改善箇所説明図

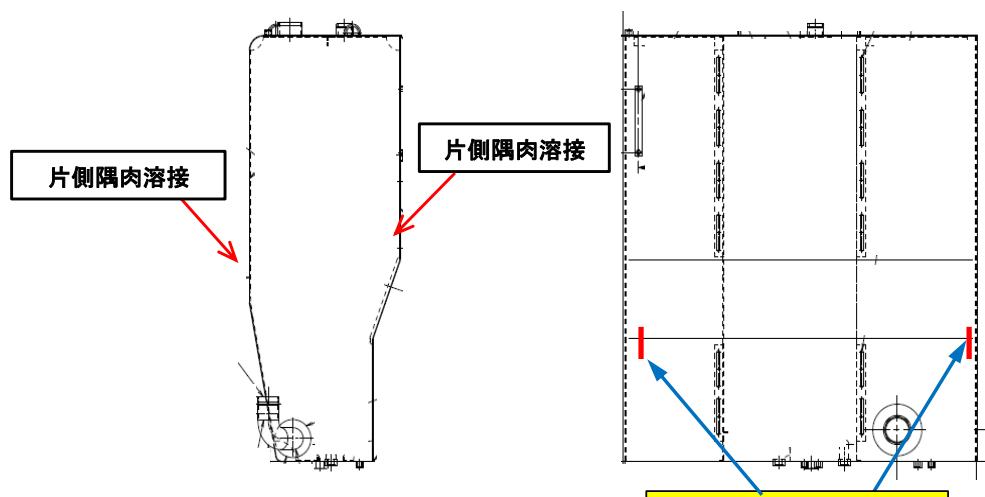
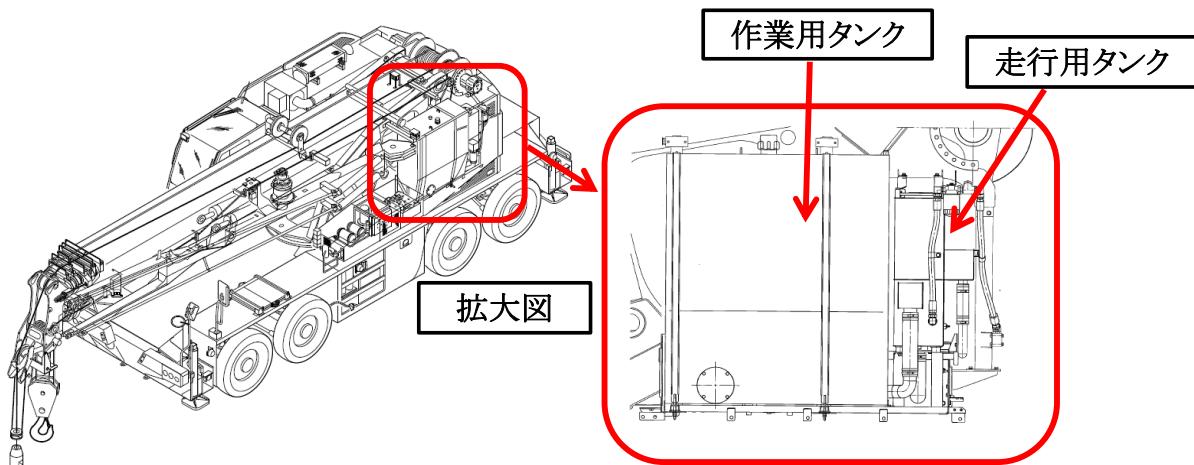
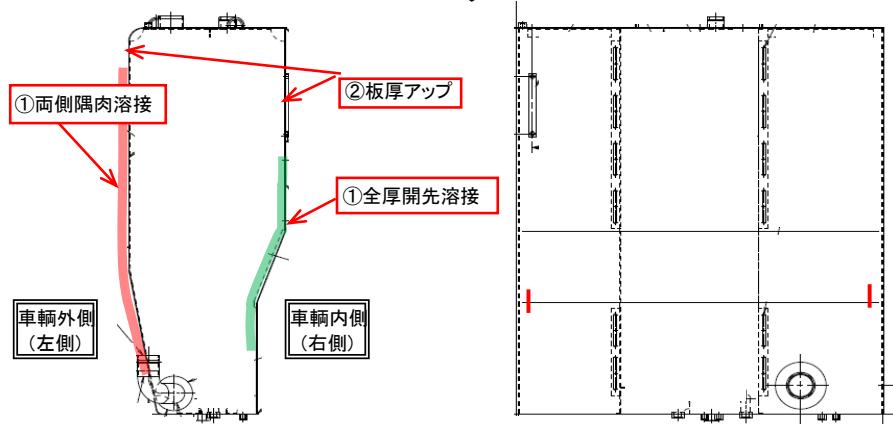
不具合の内容

〔 作業用作動油タンクにおいて、外板の強度が不足しているため、走行振動により亀裂が入り、作動油が漏れるおそれがある。 〕

改善の内容

〔 全車両、作動油タンク対策品に交換する。 〕
